关于 OX-188B,OX-210A 技术确认参数更新的通知

实施对象	曳引轮绳槽	编号	CA250507
实施原因	☐ 产品改进 ☐ 工艺改进 ☒ 标准化 ☐ 其他		
发文部门	技术部	发文时间	2025 年 6 月 4 日
收文部门	排产, 品管, 采购	实施时间	2025 年 6 月 10 日

安全钳 OEM 技术确认

(OX-188B, OX-210A)

第一视角		实施日期		CC 关键特性		设计		李民生		24.05.11		标准化		审核		刘晶		24.05.11		批准		白卫宏		24.05.11		阶段标记		重豪		比例		1:2		第 1 张		共 2 张	
安全钳		AX210A017

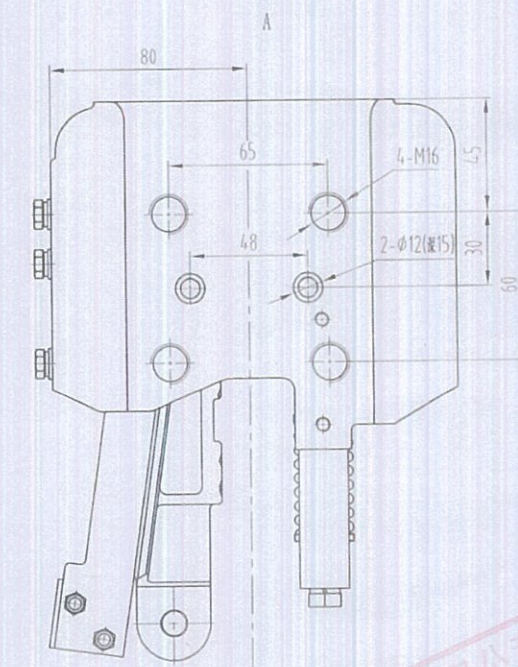
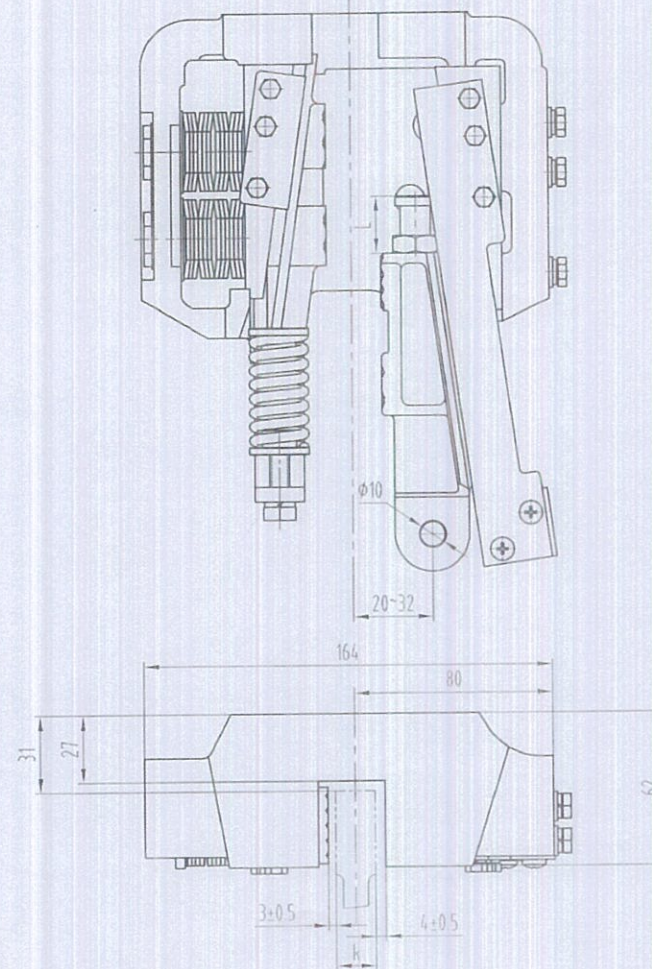
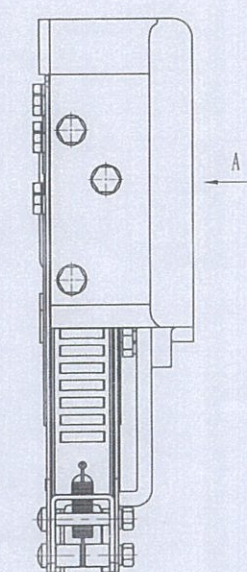
①	14	增加G37~G50件号	更改内容
标记	处数

① AE210A42	AX210A017G42	1650<P+Q<1800			
① AE210A43	AX210A017G43	<25	1800<P+Q<2000	16

① AE210A49	AX210A017G49	1650<P+Q<1800			
① AE210A50	AX210A017G50	<25	1800<P+Q<2000

第一视角	实施日期	宁波奥德普电梯部件有限公司 NINGBO AODEPU ELEVATOR COMPONENTS CO., LTD.	
CC 关键特性	设计 李民生 24.05.11 标准化	阶段标记	重量 比例
审核 李民生 25.05.29	工艺	1:1	安全钳
批准 122222222222	第 2 张 共 2 张	AX188B019

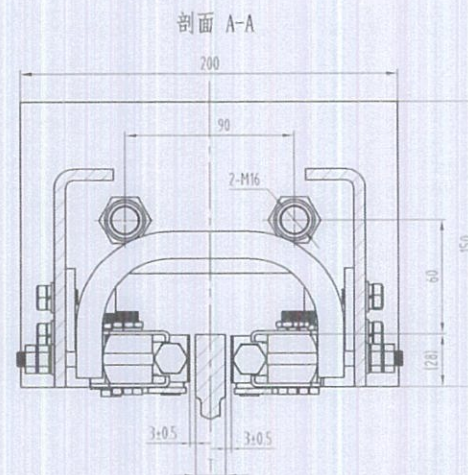
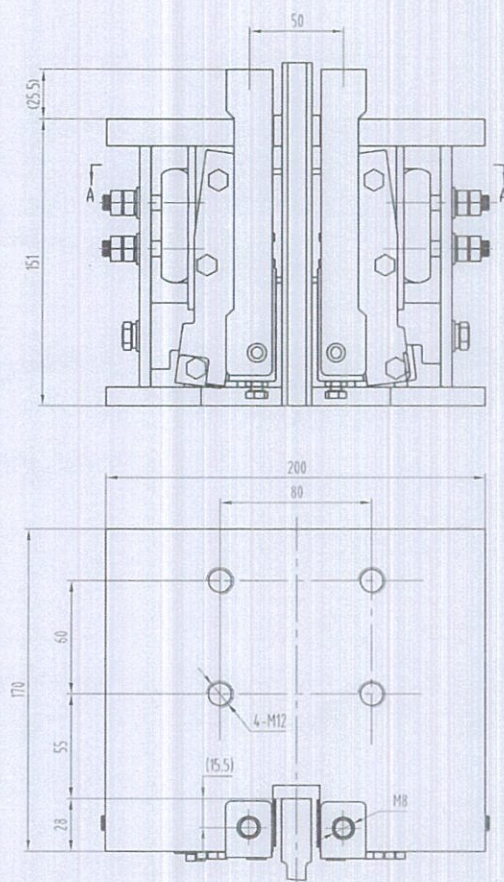
①	16	增加件号G39~G54	更改内容
标记	处数

② AE188B40	AX188B019G40		1000<P+Q<1100					
③ AE188B41	AX188B019G41		1100<P+Q<1200					
④ AE188B42	AX188B019G42		1200<P+Q<1300					
⑤ AE188B43	AX188B019G43		1300<P+Q<1400					
⑥ AE188B44	AX188B019G44		1400<P+Q<1600					
⑦ AE188B45	AX188B019G45		1600<P+Q<1800					
⑧ AE188B46	AX188B019G46		1800<P+Q<2000

② AE188B48	AX188B019G48		1000<P+Q<1100					
③ AE188B49	AX188B019G49		1100<P+Q<1200					
④ AE188B50	AX188B019G50		1200<P+Q<1300					
⑤ AE188B51	AX188B019G51		1300<P+Q<1400					
⑥ AE188B52	AX188B019G52		1400<P+Q<1600					
⑦ AE188B53	AX188B019G53		1600<P+Q<1800					
⑧ AE188B54	AX188B019G54		1800<P+Q<2000
